中部電力

H4-CA-201-R01

浜岡原子力発電所
基準津波の策定のうち
歴史記録及び津波堆積物に関する調査について
(コメント回答)

歴史記録及び津波堆積物に関する調査について 第920回審査会合（2020年11月13日）コメント一覧表

敷地周辺の津波堆積物調査結果

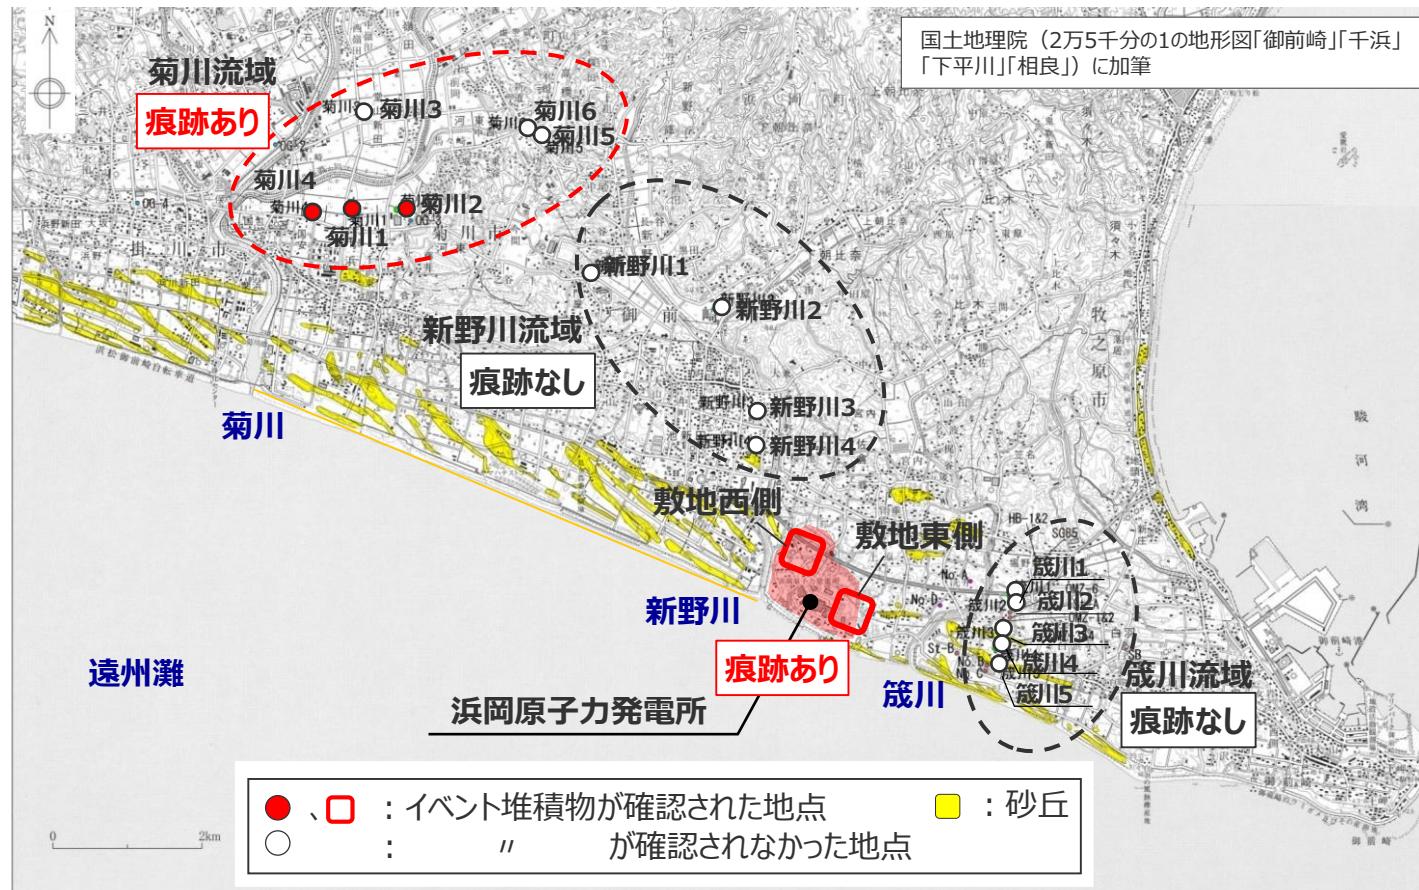
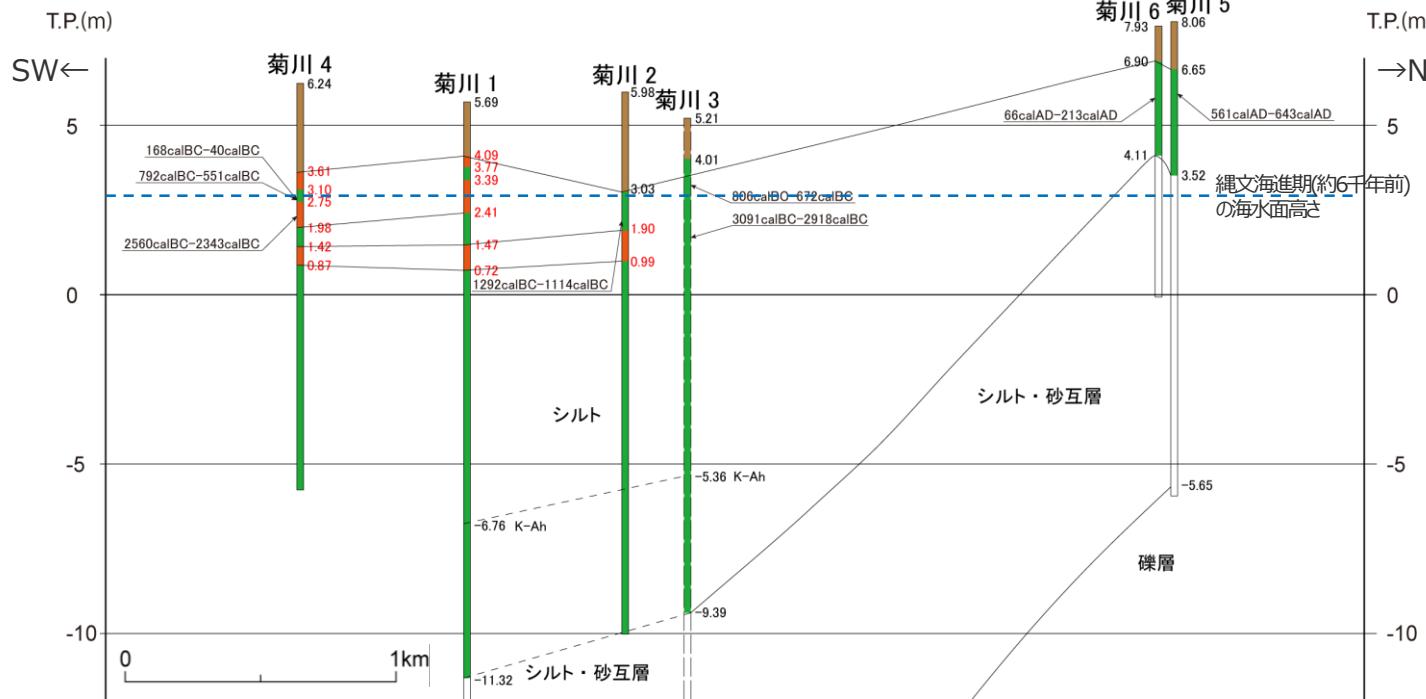
No.	コメント	ページ番号
1	<ul style="list-style-type: none">各地点のイベント堆積物として認定した層、認定していない層について、その判断根拠を個別具体的に示すこと。特に風成砂中に見られる泥層について、その成因を根拠とともに説明すること。	・本編p27、補足説明資料2章、3章 C1
2	<ul style="list-style-type: none">縄文海進期の海面高度について、完新世段丘の隆起量に関する整理結果と比較するなどして、評価の妥当性を示すこと。	・補足説明資料4章 C2
3	<ul style="list-style-type: none">津波堆積物に関する文献としてKitamura et al. (2020) が公表されているため検討に含めること。	・p.13

- 上下の地層と異なる層相の地層について、津波堆積物に見られる特徴を踏まえ、層相（構造の乱れ、削り込み、押引き構造の有無等）、平面的な分布、供給源（地層の成因を含む）の各項目を検討し、津波起因の可能性を総合的に評価し、イベント堆積物を認定した。以下にその結果を示す。

各地層のイベント堆積物の認定に係る根拠の詳細は補足説明資料2章に記載。

- ・菊川流域の海側の調査地点において、約2千年前以降と約3千年前以前と推定されるイベント堆積物を確認した。
- ・敷地において、約6千年前と推定されるイベント堆積物を確認した。
- ・新野川流域および篠川流域では、いずれの調査地点においてもイベント堆積物は確認されなかった。

御前崎周辺における海成層上限高度と縄文海進期の海面高度

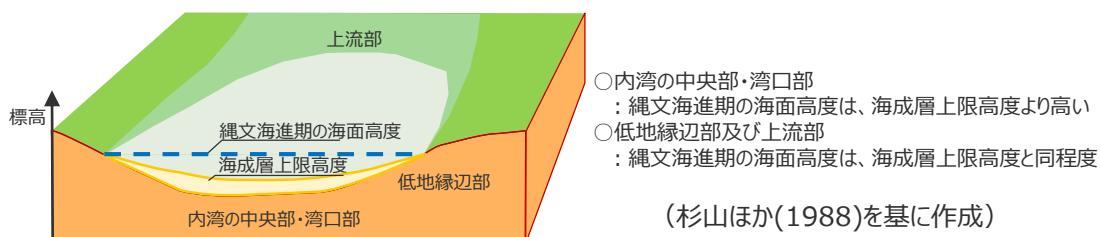
C2

- 杉山ほか(1988)によると、菊川低地および筍川低地は縄文海進のピーク時に内湾の中央部や湾口部は完全に埋没しなかったとされ、低地縁辺部及び上流部の海成層上限高度を以て縄文海進期の海面高度とみなすと、縄文海進期の海面の現高度は、菊川低地で海拔5.1m、筍川低地では海拔5.5~6m程度となるとされている。
- この評価は、当社が実施した完新世段丘の隆起評価に基づく検討等に基づく評価※とも概ね整合している。

敷地周辺の縄文海進期の海面高度を現標高で5m程度と評価した。
